Trámite: 25-INT. Licencia Ambiental

CONSTANCIA DE NOTIFICACIÓN MEDIANTE PUBLICACIÓN DE AVISO

Auto No. 9674 del 02 de octubre de 2020

La Autoridad Nacional de Licencias Ambientales – ANLA - dentro del expediente LAV0012-00-2019 profirió el acto administrativo: Auto No. 9674 del 02 de octubre de 2020, el cual ordena notificar a: **DIANA PAOLA MORA VERA**.

Figura 6-4 Esquema general de los vertimientos y plantas de tratamiento de agua con caudales medios para fase de construcción. El efluente de los túneles gemelos se lleva a la piscina de sedimentación.

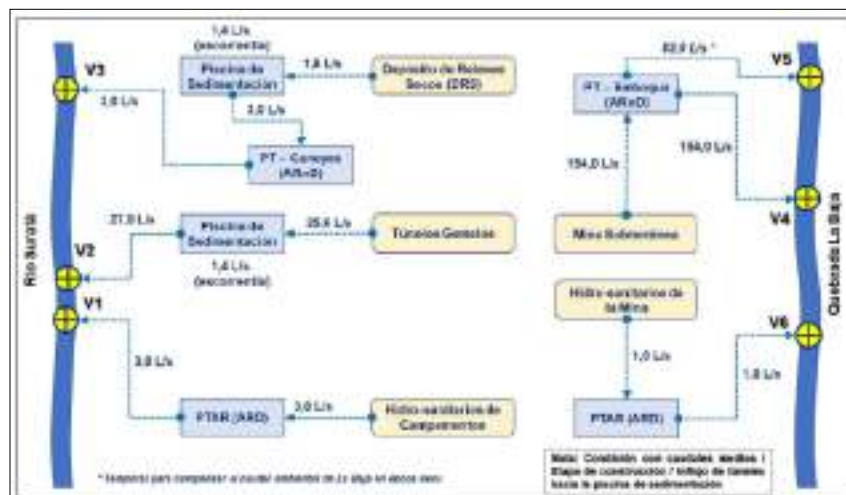
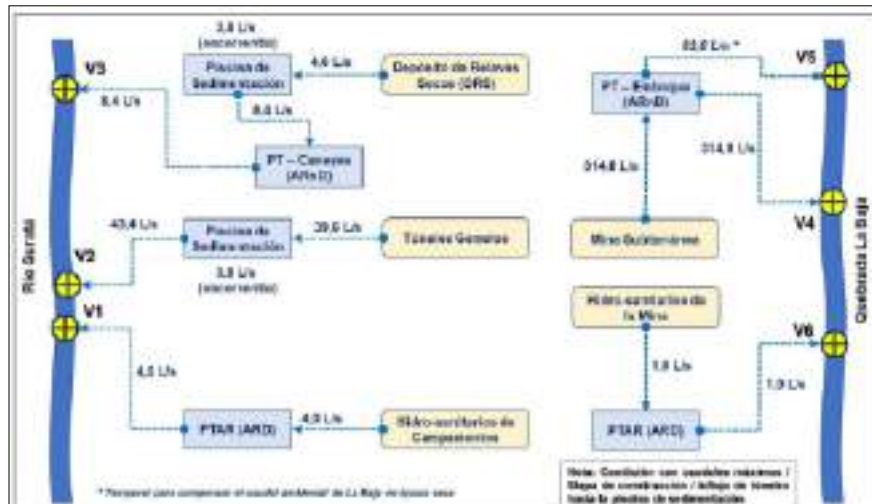
(Ver Figura Esquema general de los vertimientos y plantas de tratamiento de agua con caudales medios para fase de construcción. El efluente de los túneles gemelos se lleva a la piscina de sedimentación, Figura Esquema general de los vertimientos y plantas de tratamiento de agua con caudales máximos para fase de construcción. El efluente de los túneles gemelos se lleva a la piscina de sedimentación y Figura 6 Esquema general de los vertimientos y plantas de tratamiento de agua con caudales máximos para fase de construcción. El efluente de los túneles gemelos se lleva a la PT – Caneyes, en Concepto Técnico 6134 del 2 de octubre de 2020)

(Ver Figura Esquema general de los vertimientos y plantas de tratamiento de agua con caudales medios para fase de operación y Figura Esquema general de los vertimientos y plantas de tratamiento de agua con caudales máximos para fase de operación, en Concepto Técnico 6134 del 2 de octubre de 2020)

Para el vertimiento V3 se presentan inconsistencias en la modificación de la solicitud puesto que en el EIA de 2019 solicitaba 333.9 l/s, sin embargo el EIA de 2020 plantea 8.4 l/s según el FUN como máximo en túneles pero adicionalmente la Sociedad propone autorizar caudales en situaciones de contingencias que para la construcción serían de 48 l/s y para la operación podrían ser de 217.5 l/s, sin embargo, esto no se contempla en la solicitud en el FUN. Razón por la cual, esta Autoridad Nacional encuentra incosistencias adicionales derivadas de los cambios de caudales efectuados por la Sociedad, los cuales fueron modificados con motivo de los requerimientos 21 y 26 del componente hidrogeológico solicitados en el Acta 91 de 2019,
